海创尚纬年产10万吨动力储能电池负极材料一体化项目（一期）方案调整公示图

建设项目公示

建设单位：
四川海创尚纬新能源科技有限公司

设计单位：
湖南百利工程科技股份有限公司

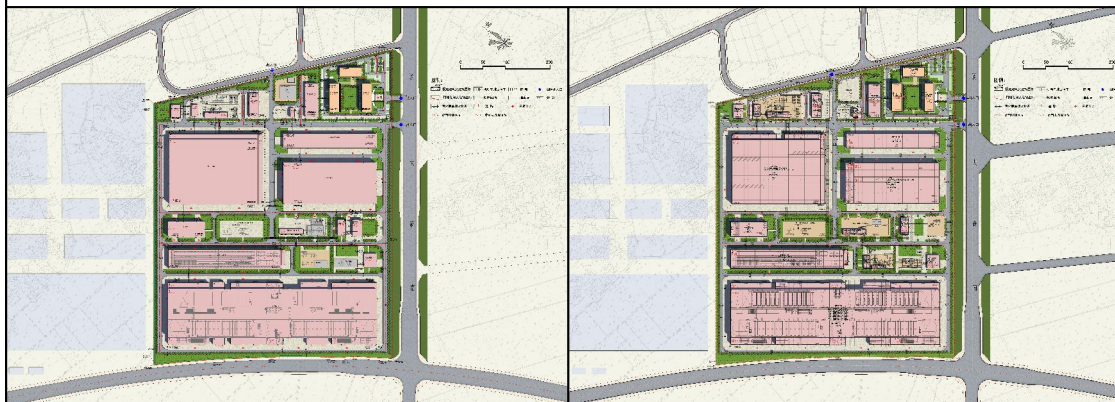
调整内容:

1. 厂前区职工公寓屋面调整, 与电梯相邻的一部楼梯调整为上屋面;
2. 联合厂房三附跨层数和部分厂房高度调整, 配电附跨由5层减少到3层, 厂房中碳化车间部分高度由23.68m降为17.20m;
3. 原方案运营楼取消, 所属功能分配到各主要厂房和行政楼中, 原用地调整为绿化;
4. 烟气净化部分新增脱硫楼和循环泵房这两栋钢筋混凝土建筑;
5. 厂房一、联合厂房二、联合厂房三屋面通风方式由机械通风调整为薄型通风天窗;
6. 厂房一、联合厂房二、联合厂房三、综合维修站、石墨化厂房、中温改性厂房等主要厂外立面开窗方式调整, 综合维修站取消采光高窗, 其他厂房采光高窗调整为采光板;
7. 项目技术经济指标调整, 方案调整后的总建筑面积减少3275.52m², 计容建筑面积减少1946.65m²; 方案调整后, 容积率降低为1.003; 全厂建构物占地面积增加, 建筑密度增加到50.48%。
调整后各项指标均满足规划条件要求。调整后本项目综合技术经济指标符合规划条件要求。
